新竹縣政府工程複查代表照片表

拍攝日期：113.06.19

工程名稱：新竹縣立總圖書館新建工程

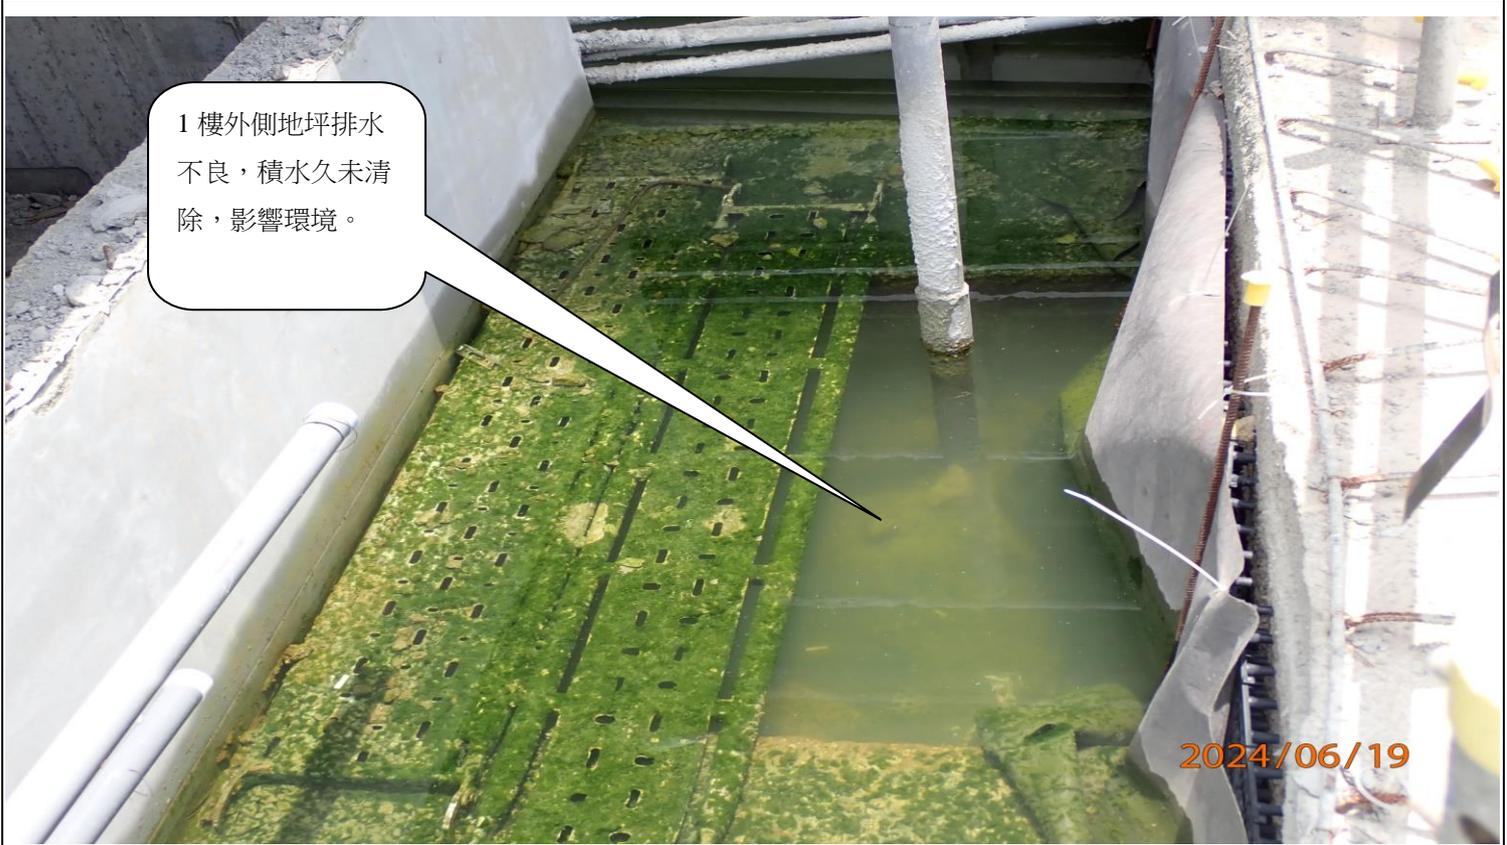
地下2樓地坪基座未做倒角收邊。

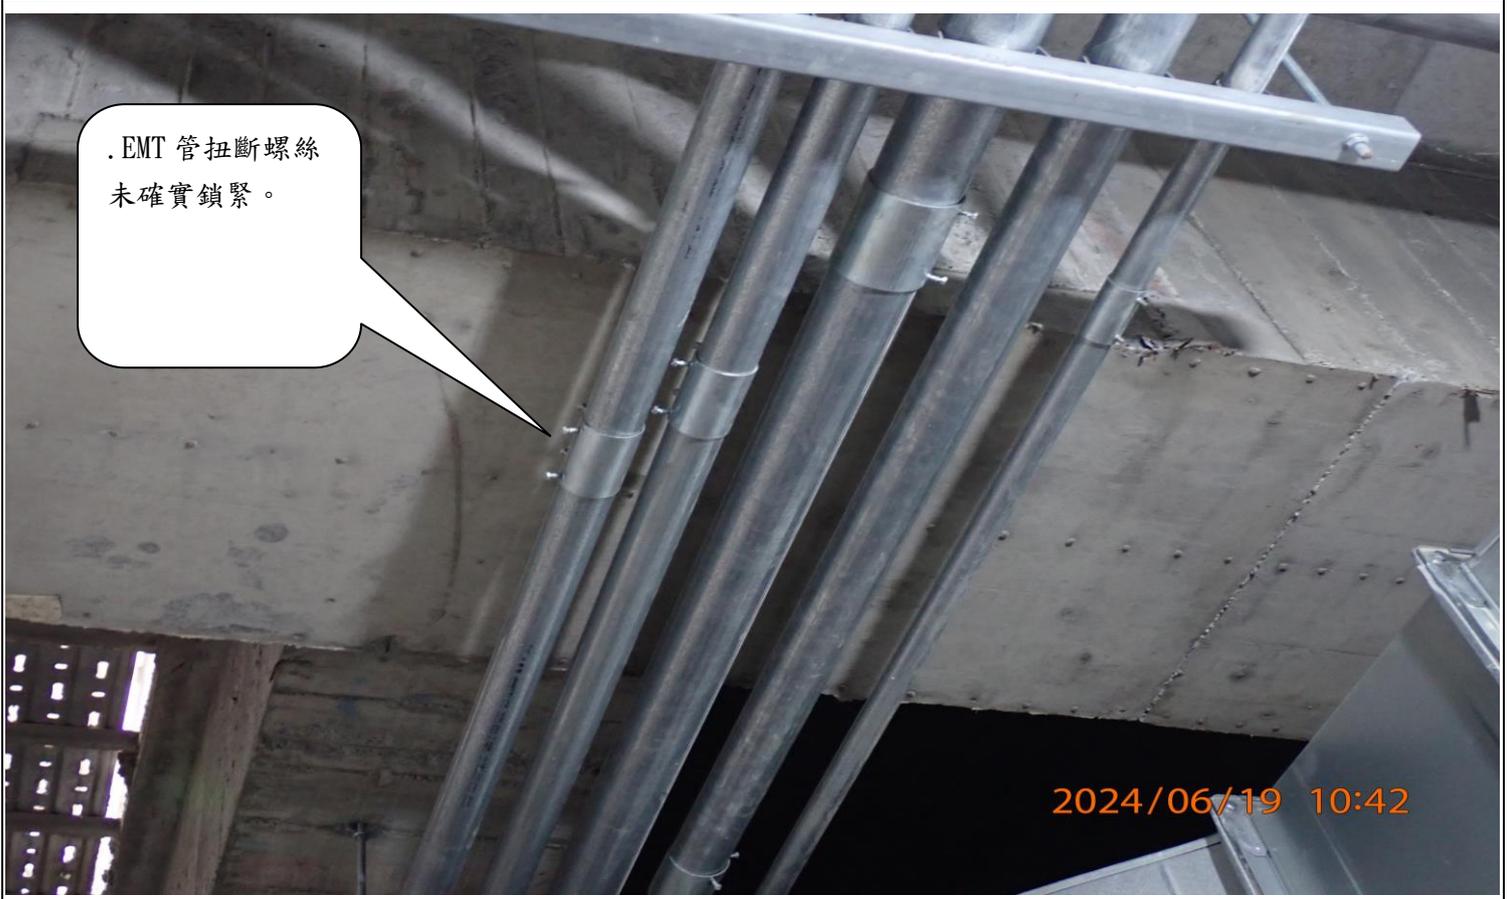
給水立管層間垂直向未加固處理。

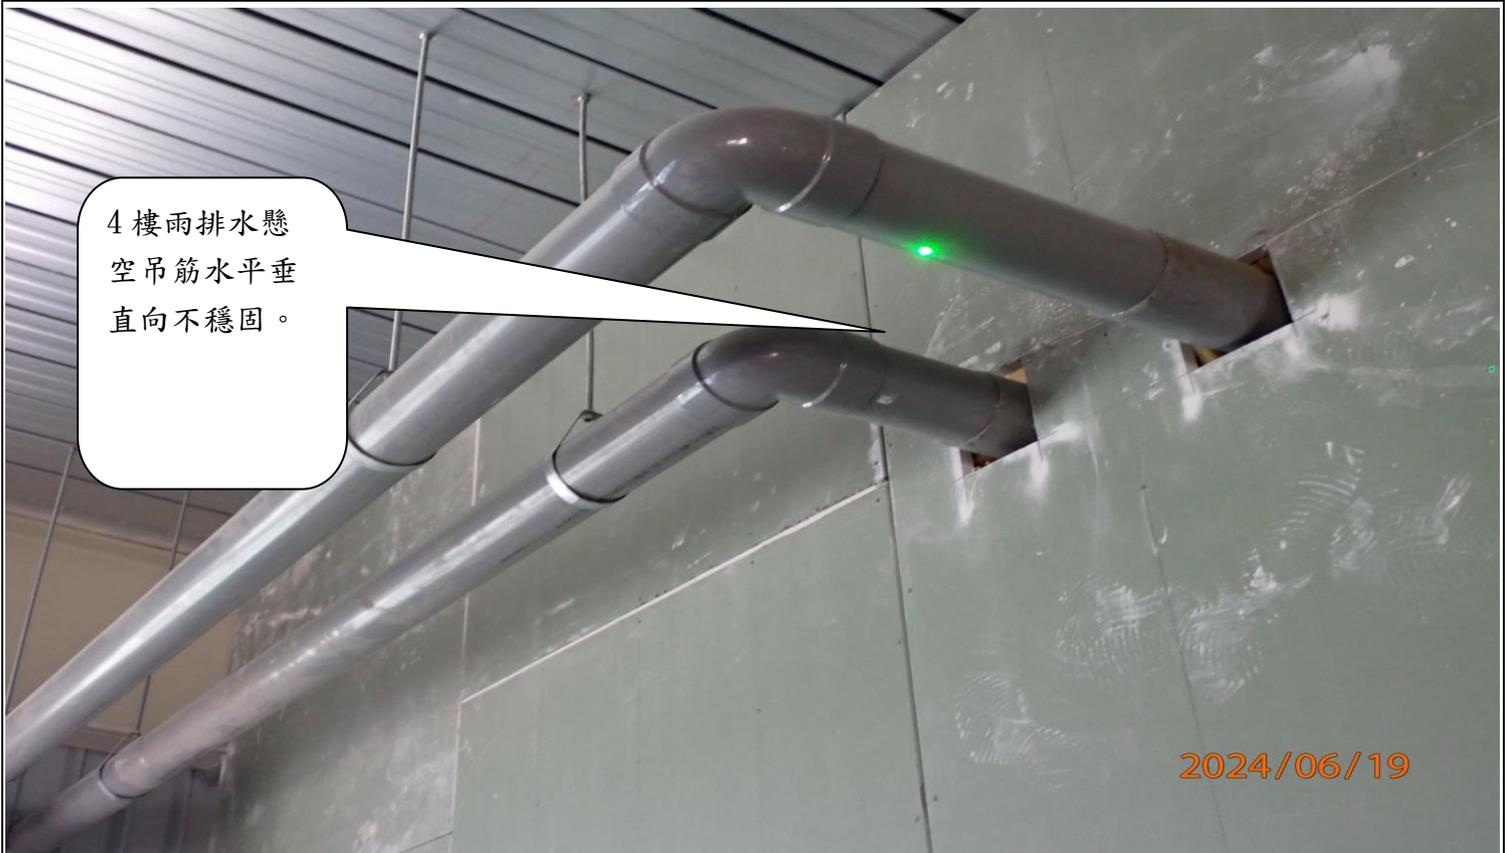
. EMT 管扭斷螺絲未確實鎖緊。

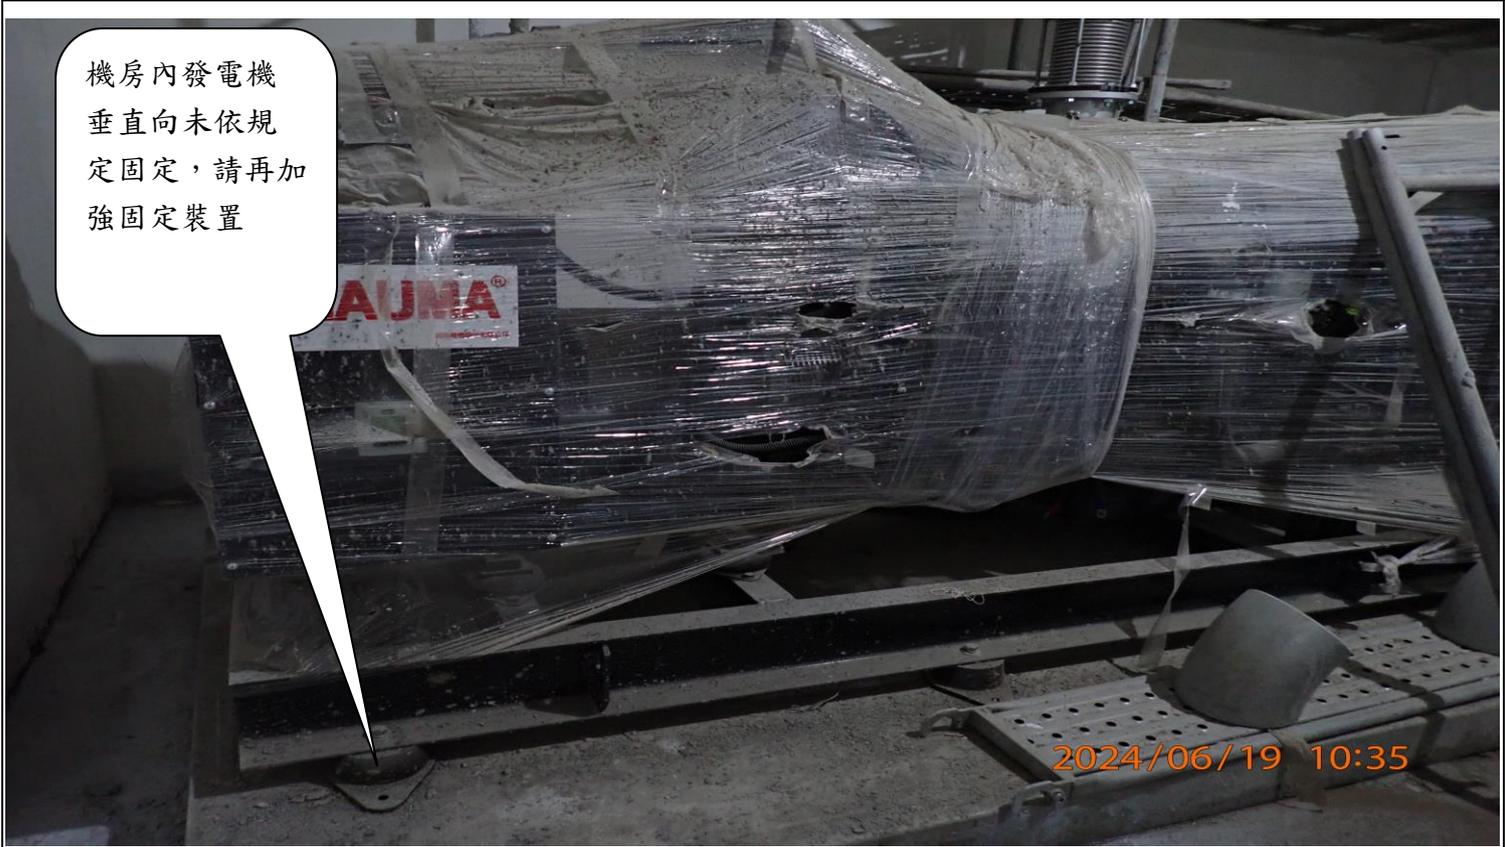
4 樓雨排水懸空吊筋水平垂直向不穩固。

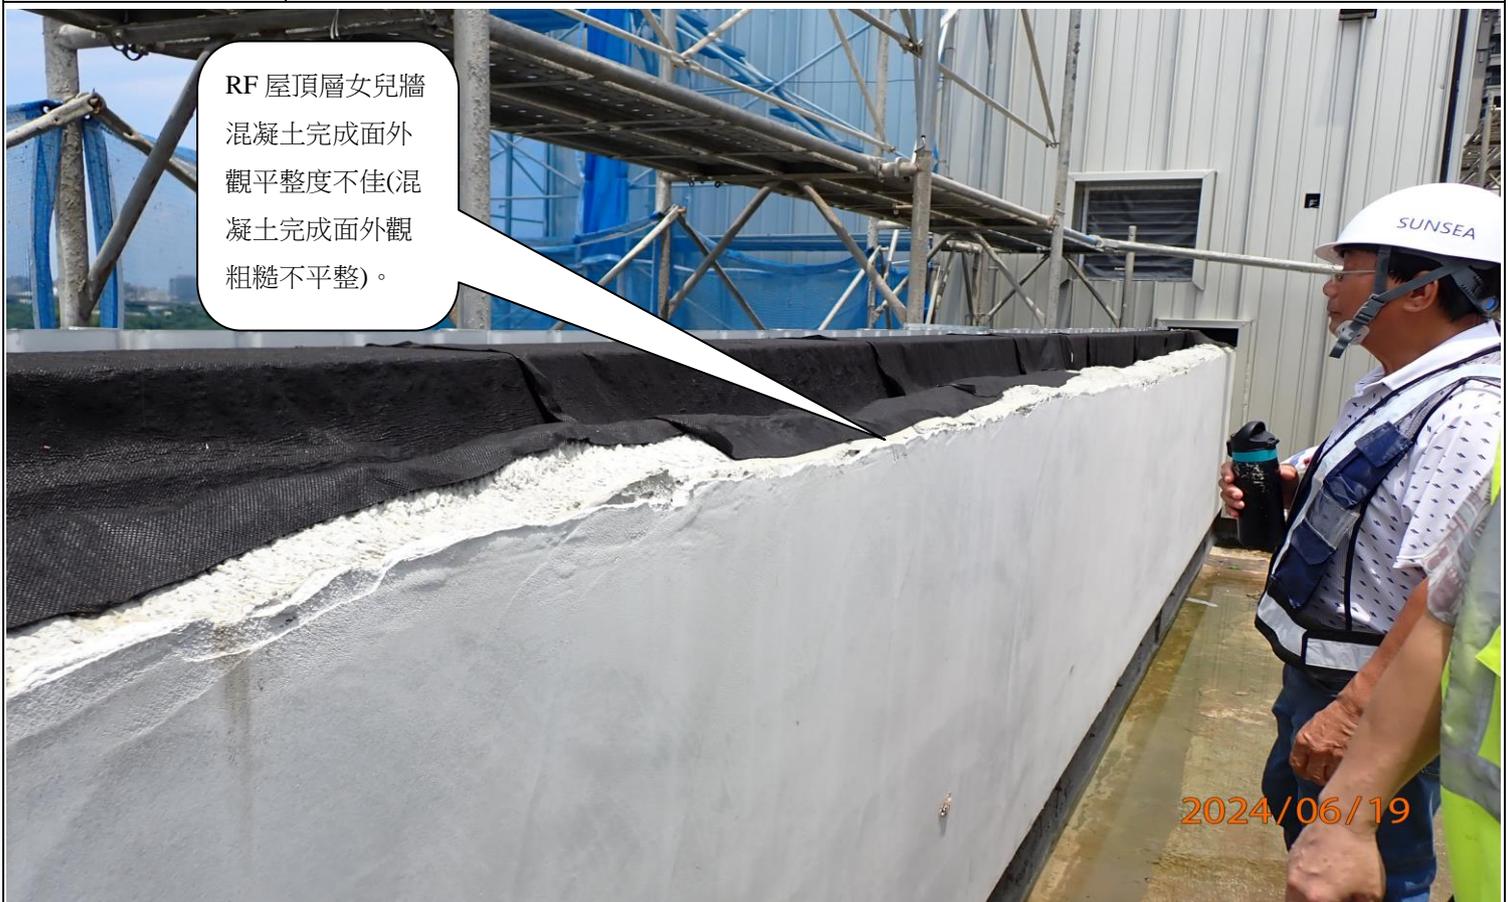
3樓屋頂層地坪排水管一處未以帽蓋保護。

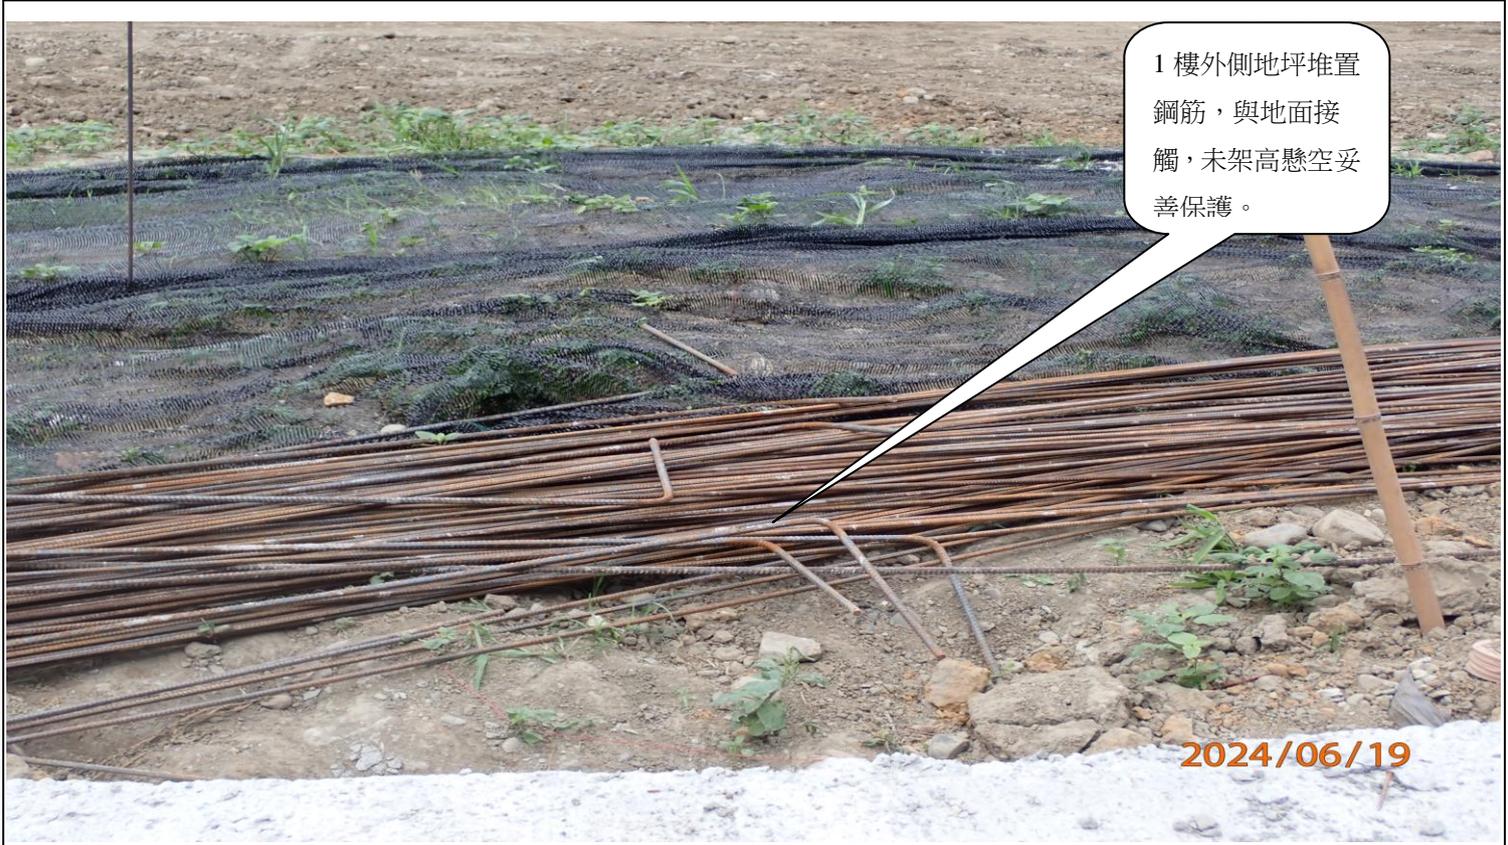
1 樓外側地坪堆置鋼筋，與地面接觸，未架高懸空妥善保護。

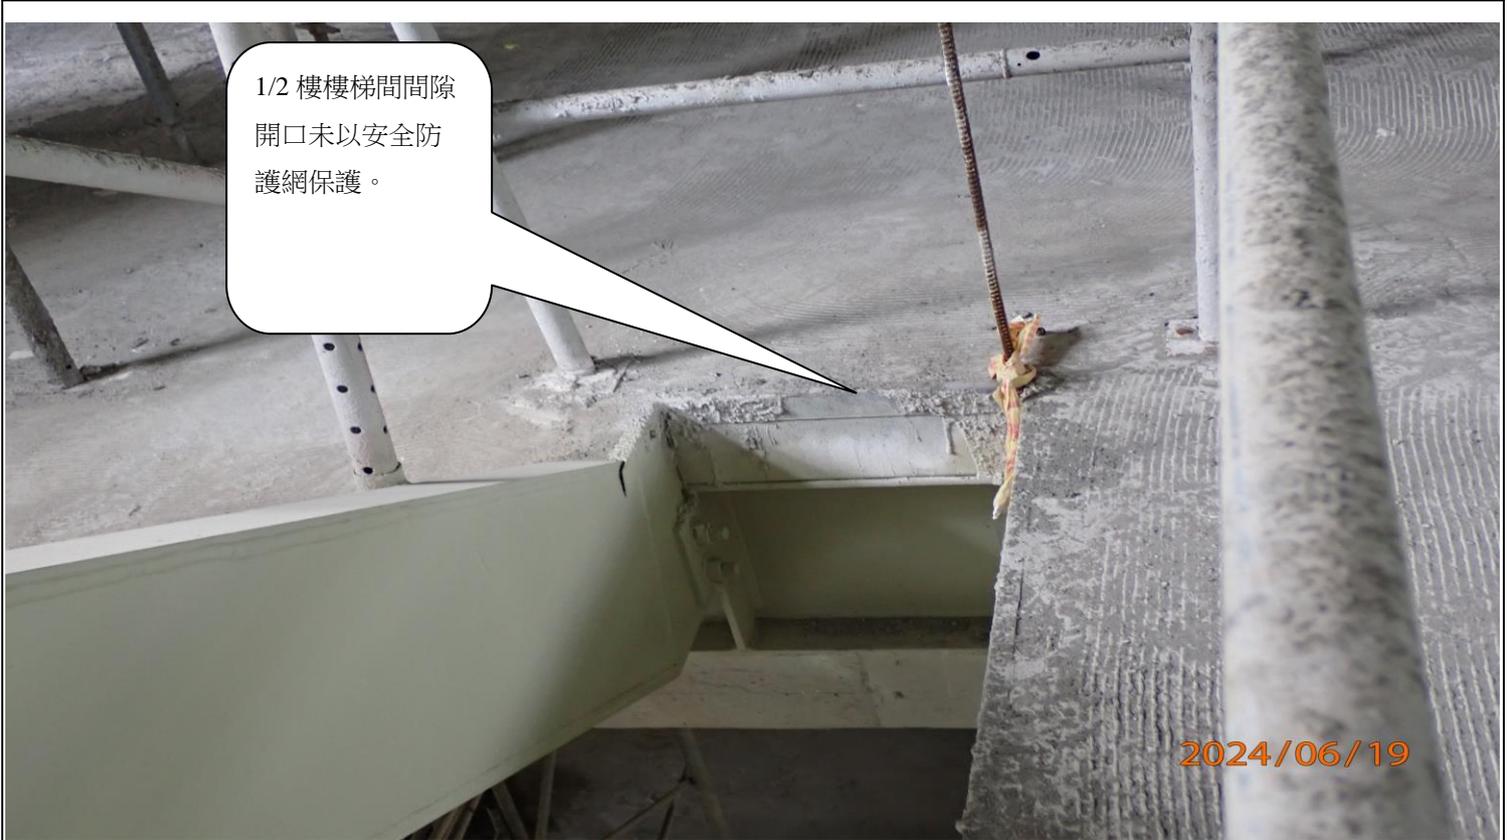
1 樓南側入口安全護欄拆除未復舊。

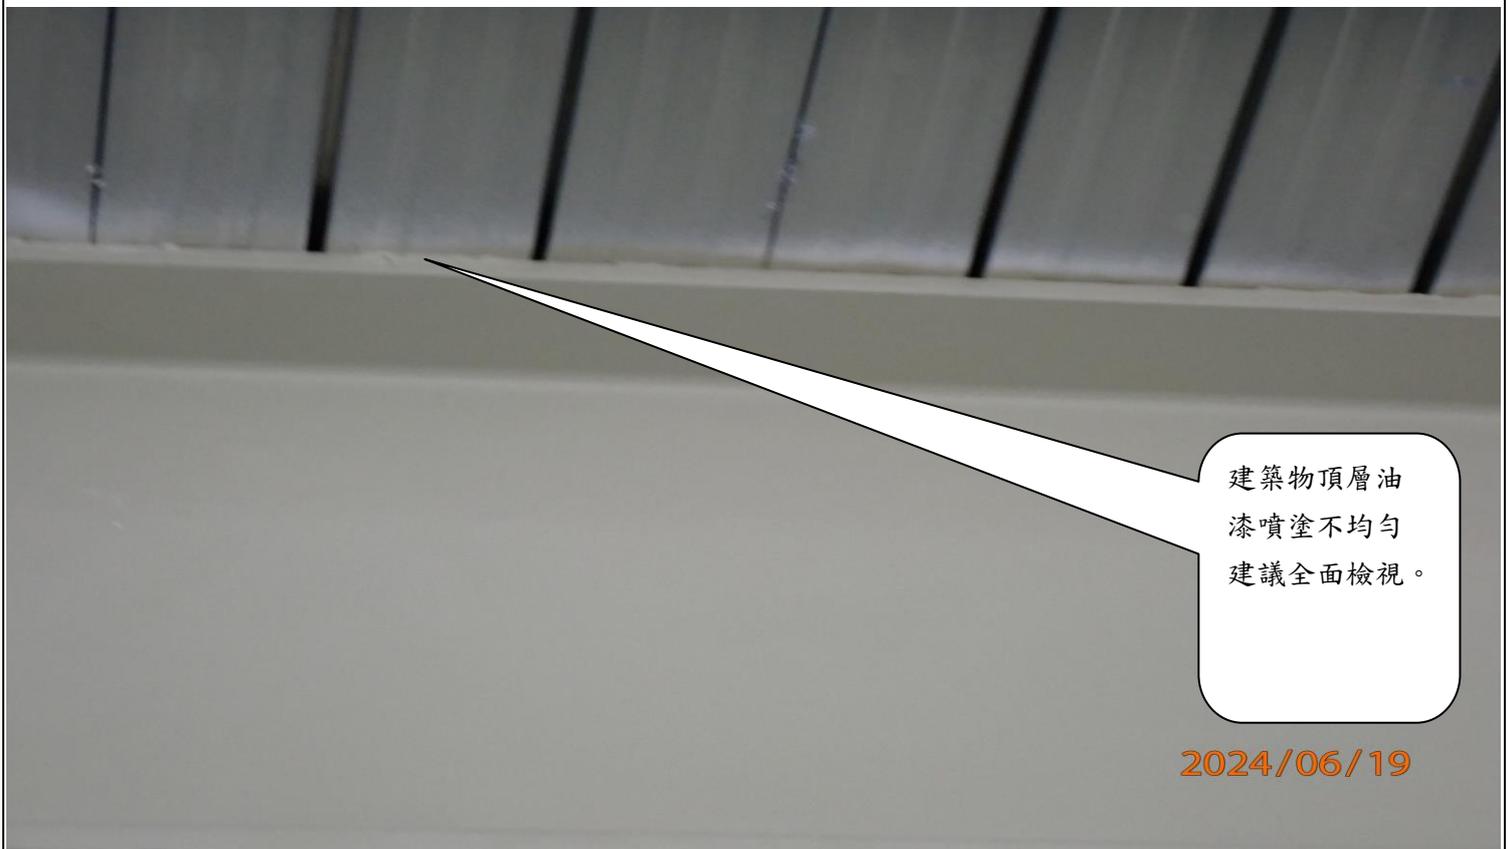
屋頂層露臺工作架水平踏板、交叉拉桿局部拆除未符規定。
